改善箇所説明図①

改善箇所説明図②

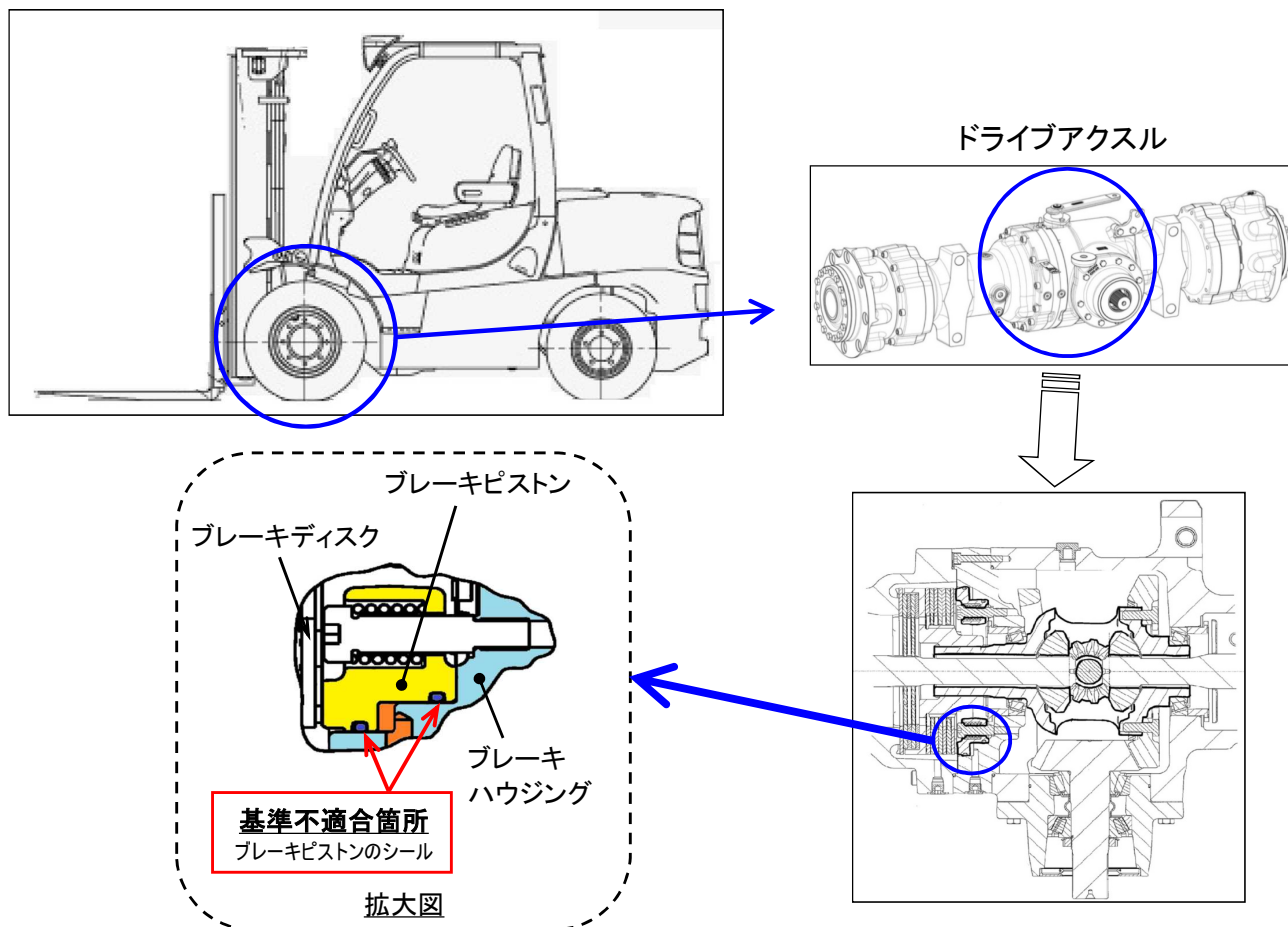
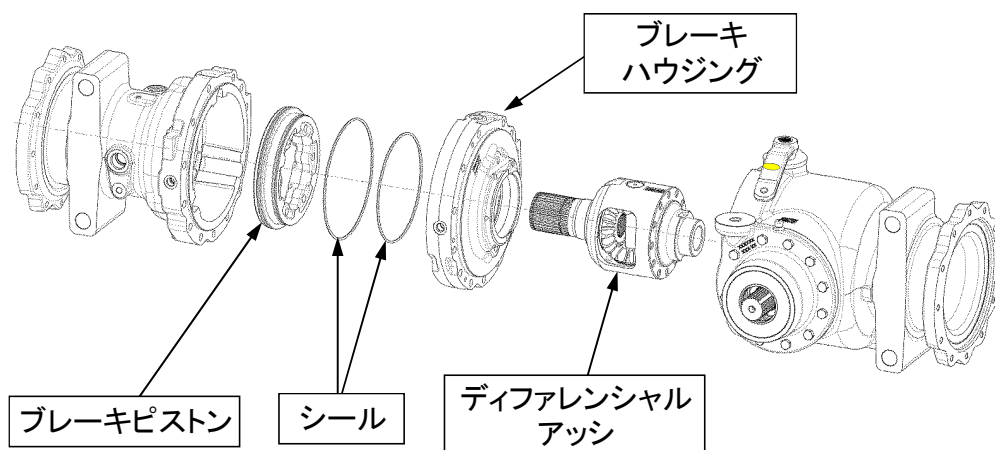
基準不適合内容:

制動装置において、ブレーキピストンシールの選定が不適切なため、耐熱性が不足している。そのため、ブレーキの熱で当該シールが損傷してブレーキ液が漏れて警告灯が点灯し、そのまま使用を続けると、最悪の場合、ブレーキ液が不足してブレーキが効かなくなるおそれがある。

全車両、ドライブアクスル内部のブレーキピストン、シール、ブレーキハウジングおよびディファレンシャルアッシを対策品に交換する。

□ は交換部品を示す。

〔 識別：ドライブアクスルのパーキングレバーの上面に黄色ペンキでマーキングする。 〕

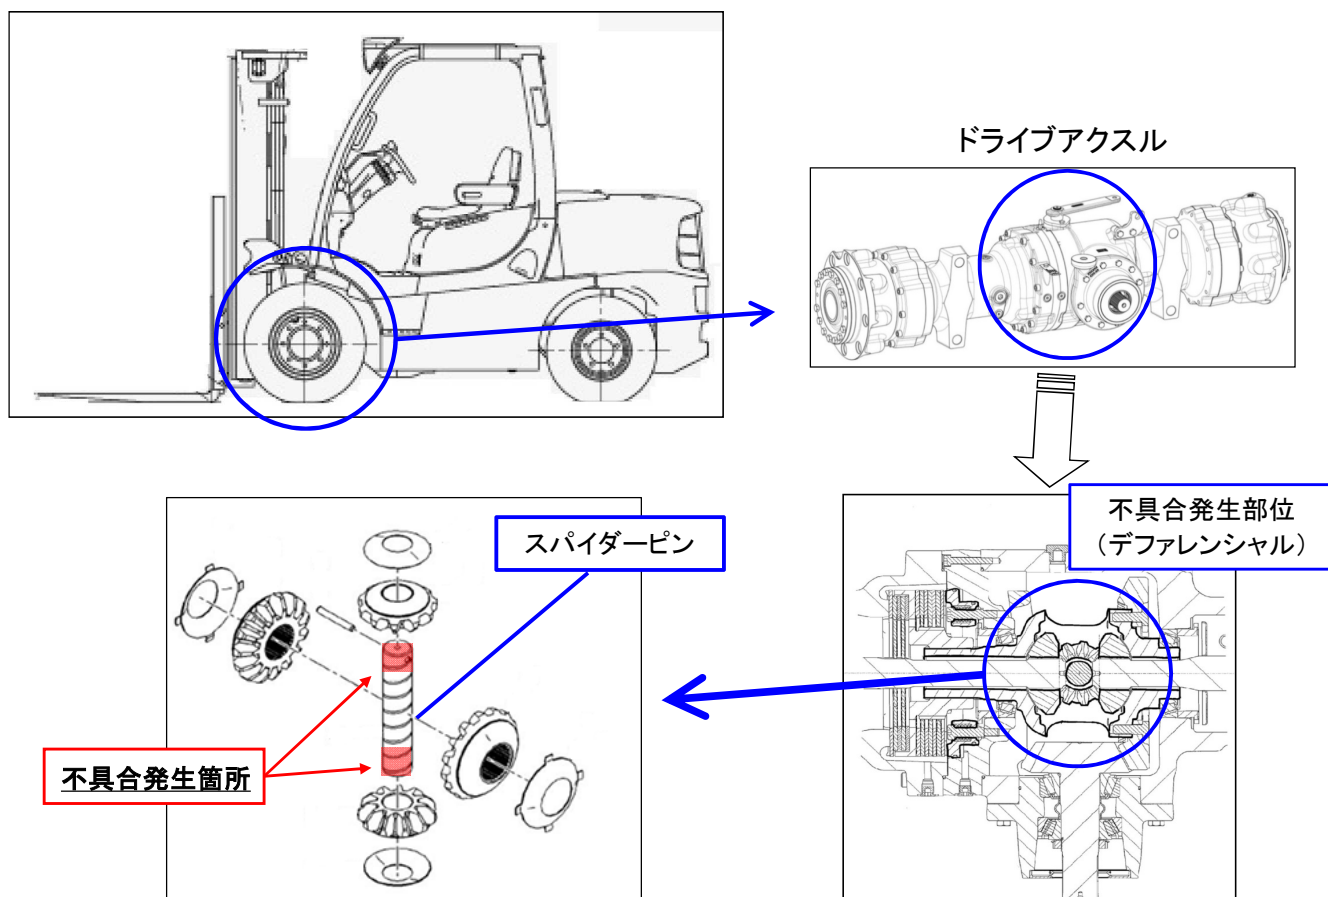
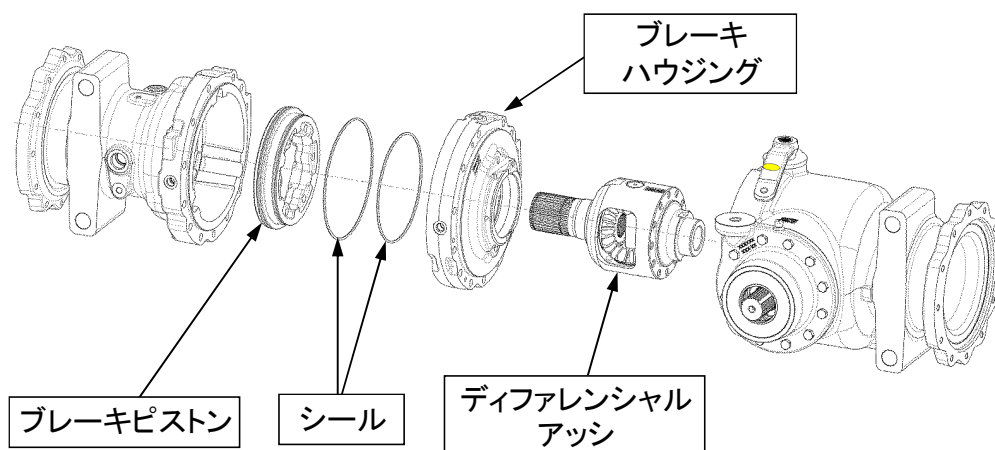
基準不適合内容:

動力伝達装置において、デファレンシャル内のスパイダーピンの形状が不適切なため、高負荷作業時にスパイダーピンの油膜が切れることがある。そのため、当該スパイダーピンが磨耗して磨耗粉が生じ、磨耗粉がブレーキピストンとブレーキハウジング間に噛み込み、ピストンシールが損傷してブレーキ液が漏れて警告灯が点灯し、そのまま使用を続けると、最悪の場合、ブレーキ液が不足してブレーキが効かなくなるおそれがある。

全車両、ドライブアクスル内部のブレーキピストン、シール、ブレーキハウジングおよびデファレンシャルアッスを対策品に交換する。

□ は交換部品を示す。

〔 識別 : ドライブアクスルのパーキングレバーの上面に黄色ペンキでマーキングする。 〕
